Mission régionale d'autorité environnementale

**Avis délibéré  
sur le projet de construction d'un ensemble immobilier  
situé rue Jean Jaurès à Villiers-sur-Marne (94)**

N° APJIF-2024-012  
du 20/03/2024

Figure 5: Niveaux sonores dans le quartier et au droit du site du projet (tracé noir MRAe) en Lden dB(A) / carte de 2022 de Bruitparif

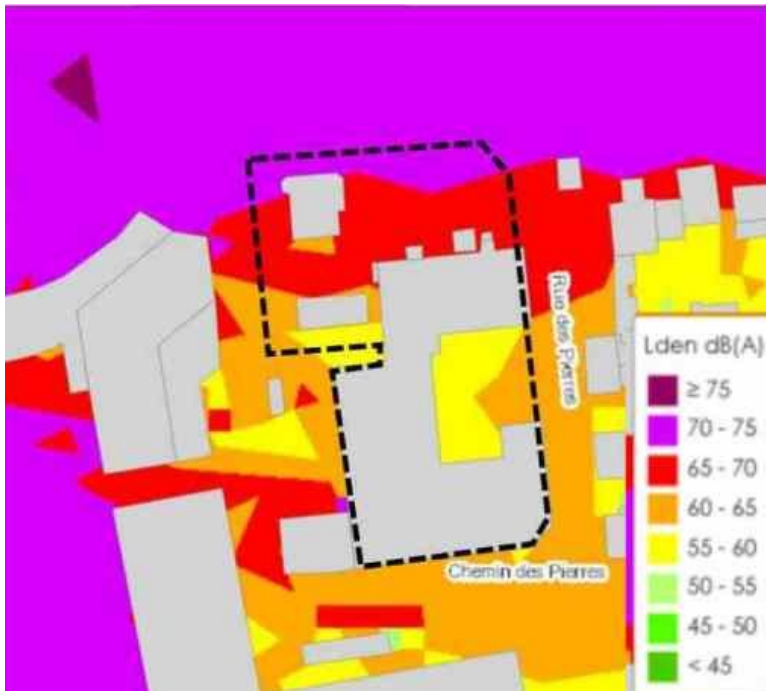
Le projet est localisé dans une zone fortement exposée au bruit à cause de la proximité d'axes routiers importants, notamment l'autoroute A4, qui est à moins de 200 m, et la RD 203 / rue Jean-Jaurès (l'adresse du projet). Ces deux voies sont en catégories 1 et 3 respectivement du classement sonore départemental des infrastructures de transport terrestre (p. 148, EI).

Selon la carte de Bruitparif (cf. figure 4) les façades nord et ouest des nouveaux bâtiments seront exposées à des niveaux sonores d'origine routière situés entre 65 et 75 dB(A) Lden, valeurs largement au-dessus des seuils au-delà desquels l'OMS constate des effets néfastes sur la santé humaine : 53 dB(A) de jour et 45 dB(A) de nuit.

Figure 6: Plan 3D du projet et niveau sonore à 2 mètres des façades en période diurne (vue depuis nord-ouest du site) / p.150, EI

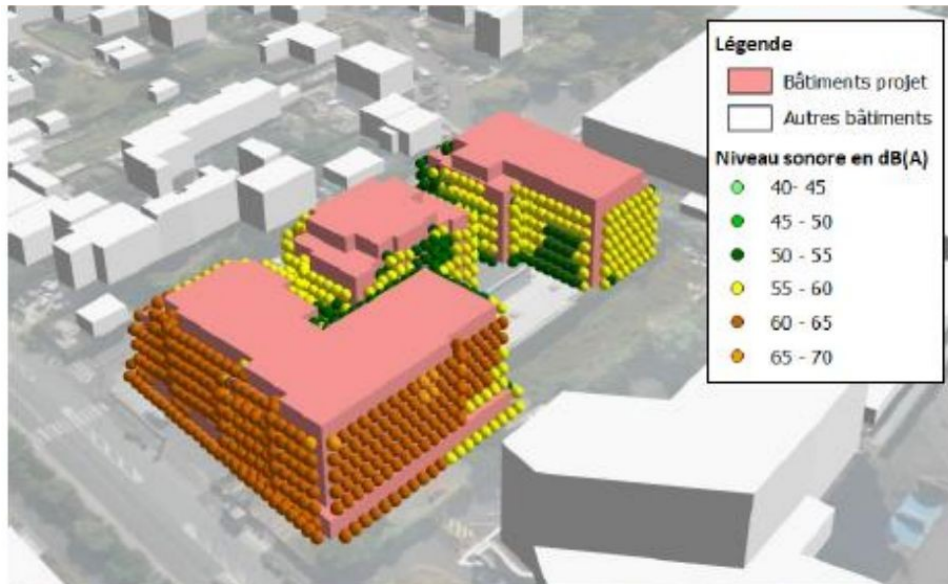
Cependant, l'Autorité environnementale constate plusieurs lacunes dans le traitement de cette thématique. D'abord, le dossier indique que les mesures d'isolation ne sont prévues que pour « les façades Nord, Est et

Ouest du bâtiment D » (situé sur le quart nord-ouest du site), alors que le bâtiment C est également fortement exposé au bruit, surtout sur sa façade nord donnant sur la rue Jean Jaurès (p. 176, EI).

Par ailleurs, la campagne de mesures acoustiques réalisée en mai 2023<sup>12</sup> semble avoir minimisé le niveau sonore au niveau du quart sud-ouest du site (façade ouest du bâtiment A). Il existe en effet une divergence entre les résultats de l'étude acoustique du maître d'ouvrage à cet endroit et les 65-70 dB(A) Lden indiqués sur la carte de Bruitparif (cf. l'éperon en rouge) sans que l'écart important entre le bruit modélisé en Lden et le bruit mesuré en LAeq ne soit justifié.

En outre, l'étude acoustique a été réalisée à partir d'un point fixe sur la RD 203 pendant 24 heures, ce qui constitue une période trop courte. Quant aux points mobiles installés sur le site lui-même, la durée de ces mesures se limitait à quelques dizaines de minutes.

Enfin, au-delà du respect du minimum réglementaire lié aux mesures d'isolement acoustique prévues sur certaines des façades nord, la fiche « ER 06 – Limitation du bruit en phase exploitation » (pp.175-83, EI) ne prévoit aucune autre mesure de réduction de l'exposition des nuisances sonores, telle qu'une éventuelle adaptation du positionnement des chambres dans les appartements les plus exposés au bruit du trafic routier, permettant de prendre en compte l'ouverture des fenêtres en particulier durant la saison chaude et le confort dans les espaces de vie extérieurs.

- justifier l'absence de mesures d'isolement acoustique pour la façade nord du bâtiment C (celle donnant sur la RD 203) ;
- justifier de la représentativité de la campagne de mesure compte tenu de la différence entre les niveaux mesurés en LAeq, et les niveaux modélisés en Lden - afin de déterminer la nécessité ou non d'un isolement acoustique renforcé de la façade ouest du bâtiment A ;
- préciser le nombre de personnes exposées, avant et après réalisation du projet, à des niveaux sonores dépassant les seuils au-delà desquels l'OMS considère des effets néfastes pour la santé humaine et prévoir le cas échéant des mesures de réduction complémentaires.
